Vänersborgs kommun

Svar på SGI:s granskningsyttrande gällande detaljplan för Norra Sanden i Vänersborg

Bilaga 1:1-1:10 Släntstabilitetsberäkning

Sektion 0/100 vid vågbrytare. C-analys efter breddning av vågbrytare och muddring till +40.

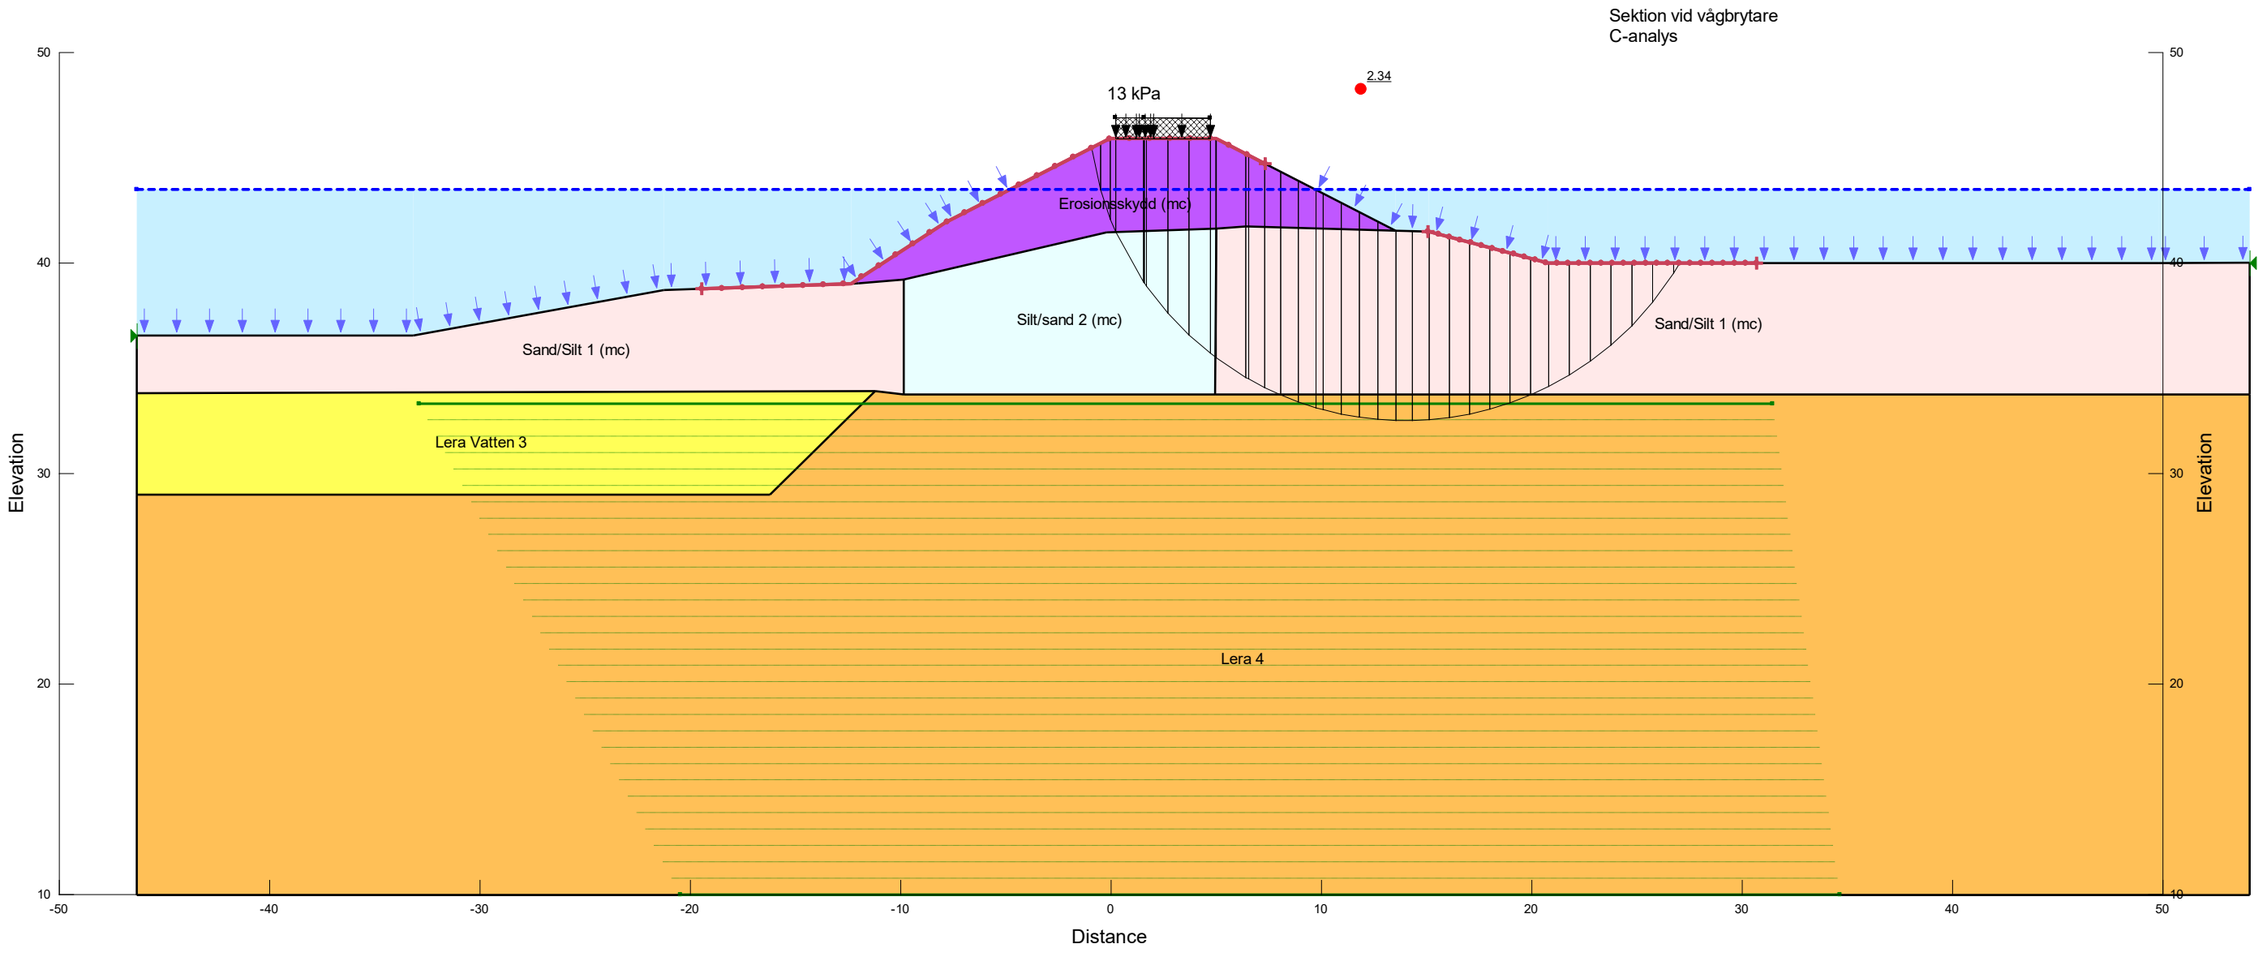
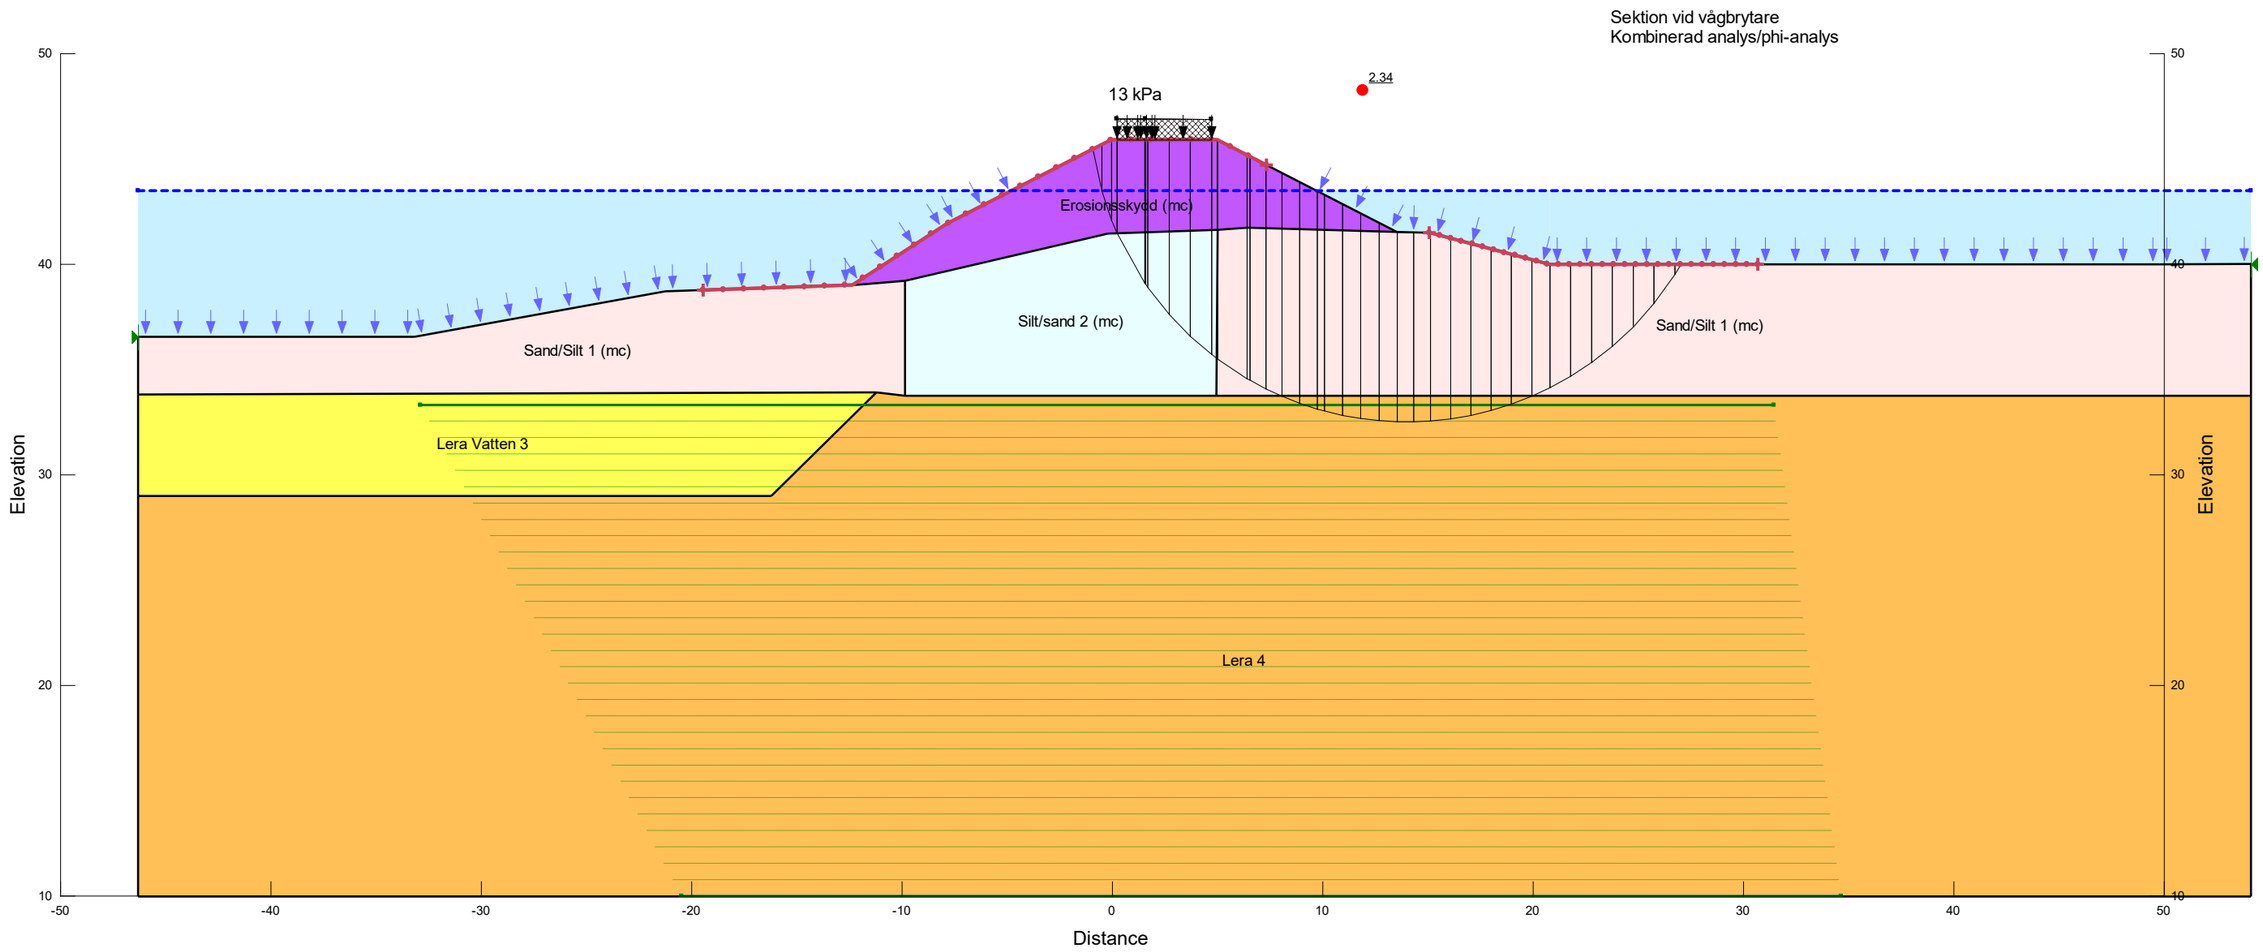
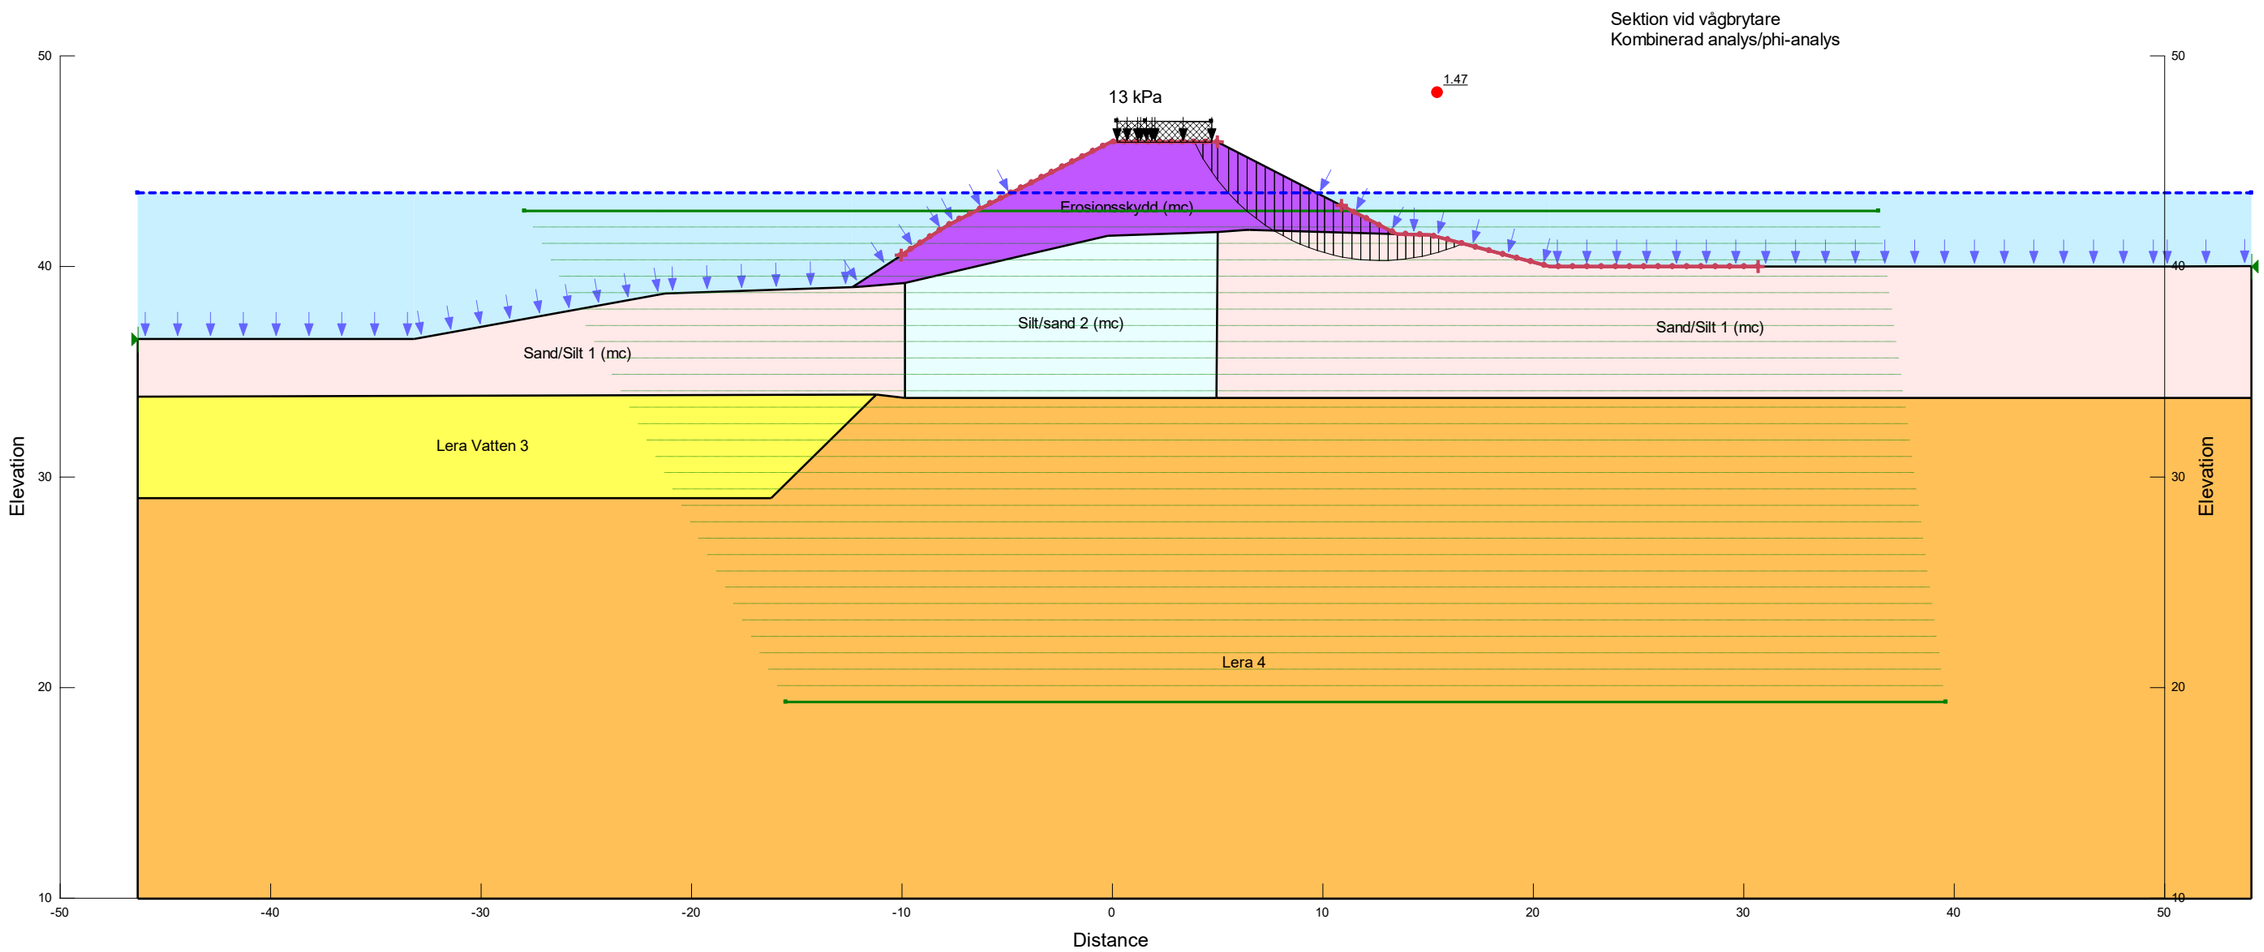
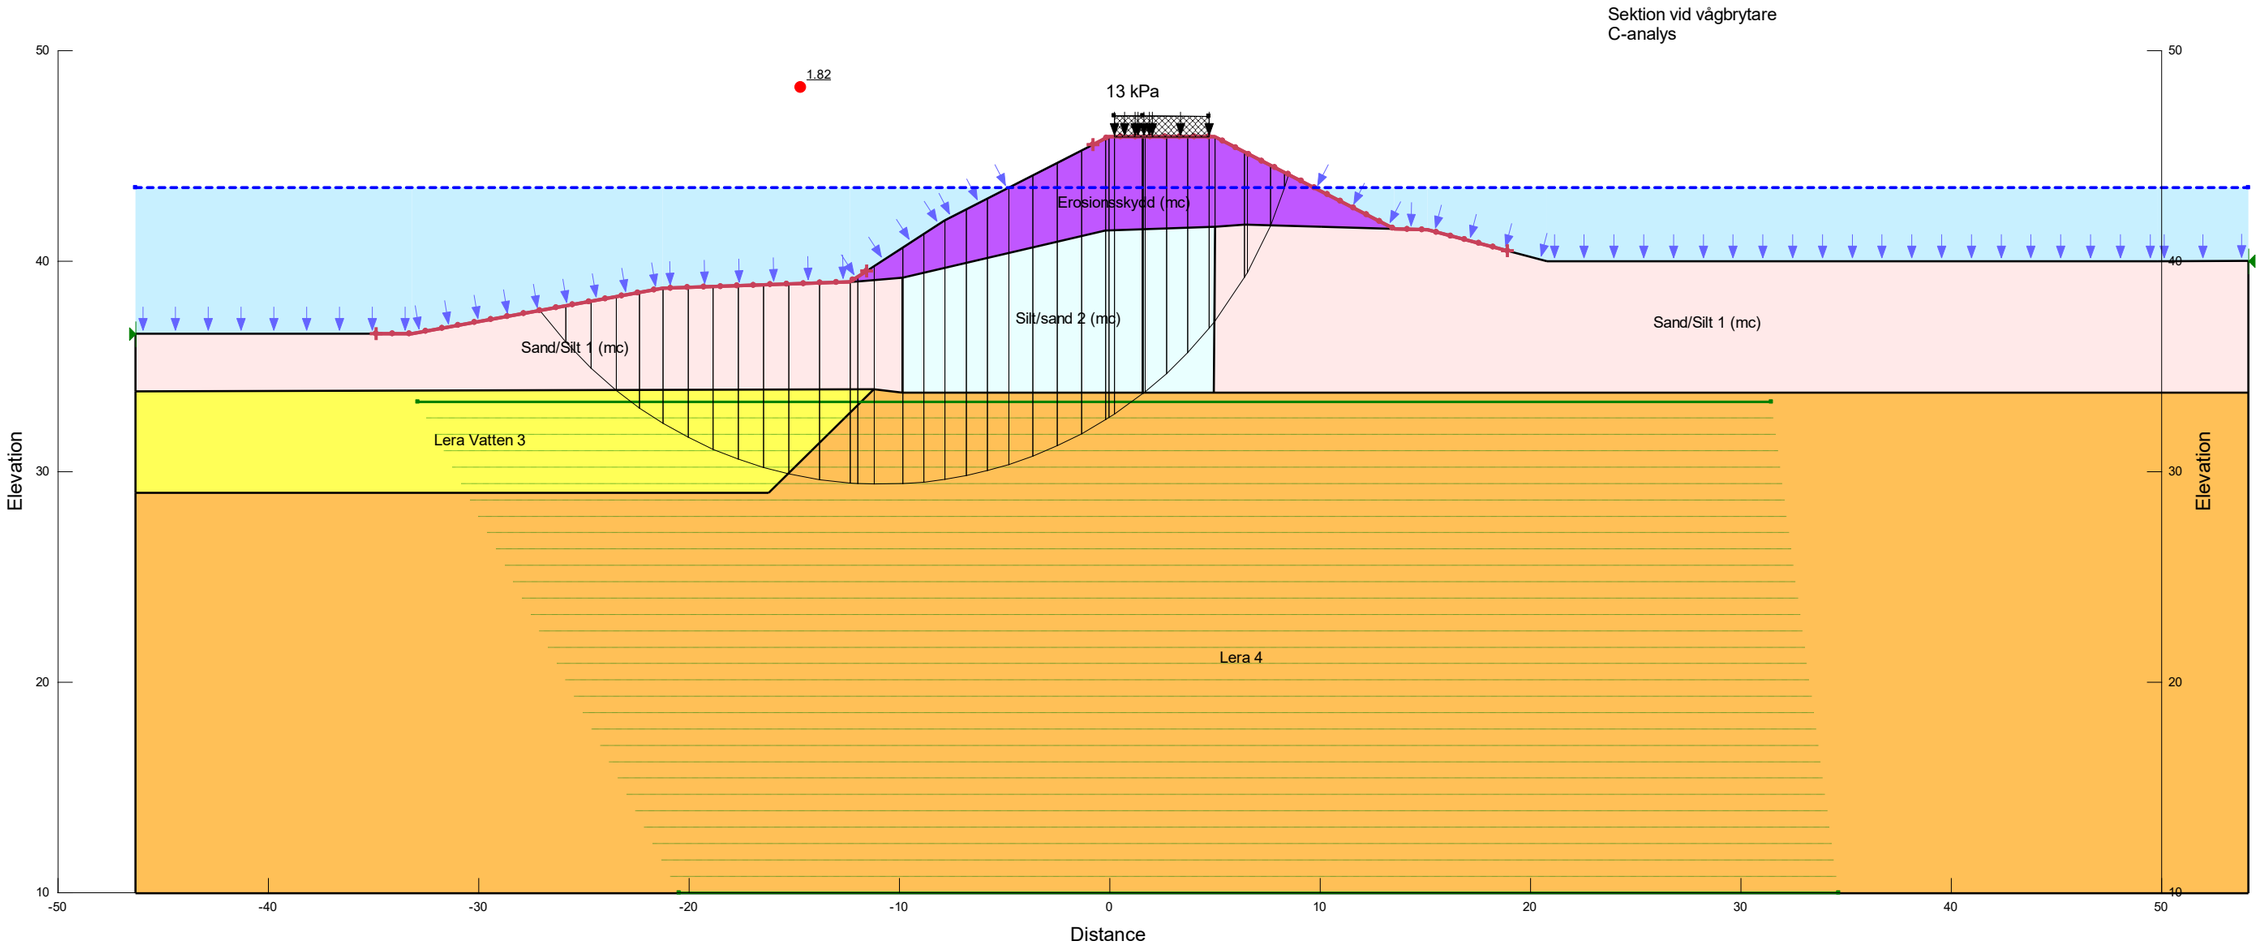
Vågbrytaren planeras att breddas (ca 5 m bred i överkant) samt att bassängen innanför vågbrytaren planeras att muddras till en nivå av ca +40 (3,5 m vattendjup). I tabell 2 nedan redovisas erhållna säkerhetsfaktorer och i Bilaga 1:4-1:9 redovisas beräkningar för fallet efter breddning och muddring.

Tabell 2. Beräknade säkerhetsfaktorer för planerade förhållanden.

Sektion\Analys	F_c	F_{komb}	F_{Phi}
Sektion 0/100 vid vågbrytare $_{mot\ bassäng,\ 13\ kPa}$	2.34	2.34	1.47
Sektion 0/100 vid vågbrytare $_{mot\ vänern,\ 13\ kPa}$	1.82	1.82	1.41

Beräkningarna visar att släntstabiliteten är tillfredsställande för både nuvarande utformning och för planerad utformning med en tillskottslast av 13 kPa på vågbrytaren.

En förutsättning för planerade utformningen är att vågbrytarens slänter/sidor ska ha en lutning av 1:2 eller flackare. Muddringen ska utföras med en lutning mot anslutande botten med 1:2.5 till 1:3 eller flackare. Muddring får ej utföras eller påbörjas närmare vågbrytaren än ca 2,5 m.
